«АҚМОЛА ОБЛЫСЫ БІЛІМ БАСҚАРМАСЫНЫҢ ЕРЕЙМЕНТАУ
АУДАНЫ БОЙЫНША БІЛІМ БӨЛІМІ БОЗТАЛ АУЫЛЫНЫҢ
ЖАЛПЫ ОРТА БІЛІМ БЕРЕТІН МЕКТЕБІ» КММ-сі

Сопроводительное письмо об исполнении предписания

Отчет

Об исполнении предписания об устранении нарушений обязательных требований

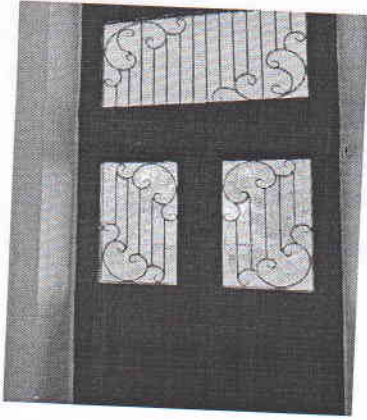
1. Директор школы прошел недельный курс в уч. комбинате города Астаны получил удостоверение по ППБ РК.
2. Журнал тренировок по эвакуации учащихся школы завели с 3 мая 2024 года – провели 15 мая 2024 года тренировочную эвакуацию учащихся, преподавателей и тех. персонала.
3. На третьем этаже установили дополнительную сигнализацию оповещения и подключили на общий АПС. В данное время АПС сигнализация на всех 3 этажах работает.

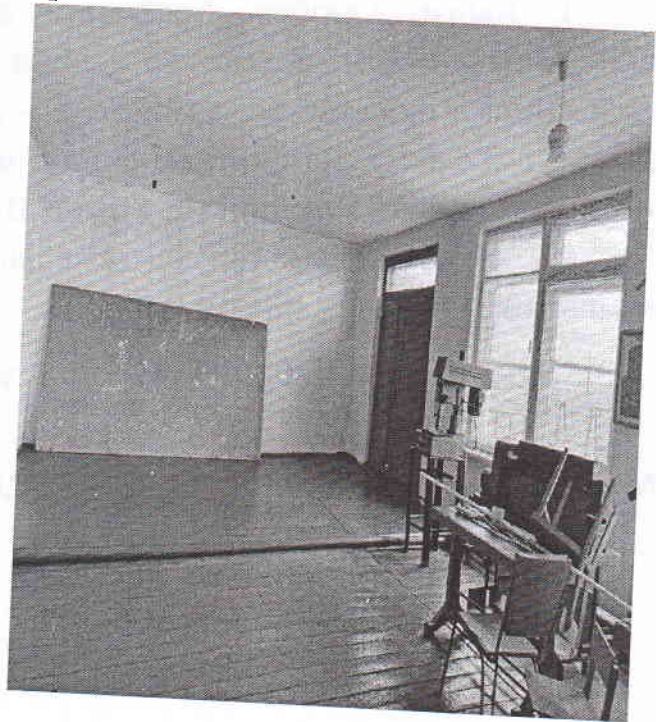
4. На обеих дверях запасного выхода установлен устройство для самозакрывания (довод) дверей. Эвакуационные выходы работают в данное время.

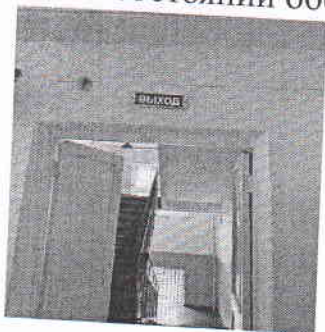
5. Замеры сопротивления изоляции проводов, кабелей и заземляющих устройств по школе 24 октября 2024 году ИП «Имангалиев». Испытательная лаборатория ТОО «СТЕР - MS». АКТы предоставили главному специалисту Ерейментауской РОО.
6. В кабинете технологии полностью демонтировали временную стенку. Запасной выход освободили от ненужных предметов.

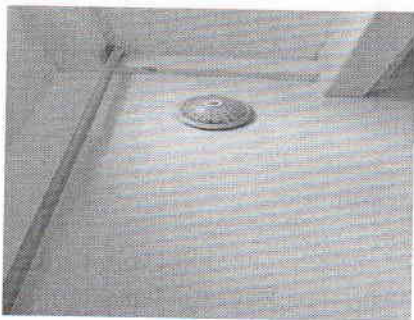
7. Объемные световые знаки пожарной безопасности «Выход» работает в исправном состоянии обслуживает АПС школы ТОО «Беркут - Кокше».
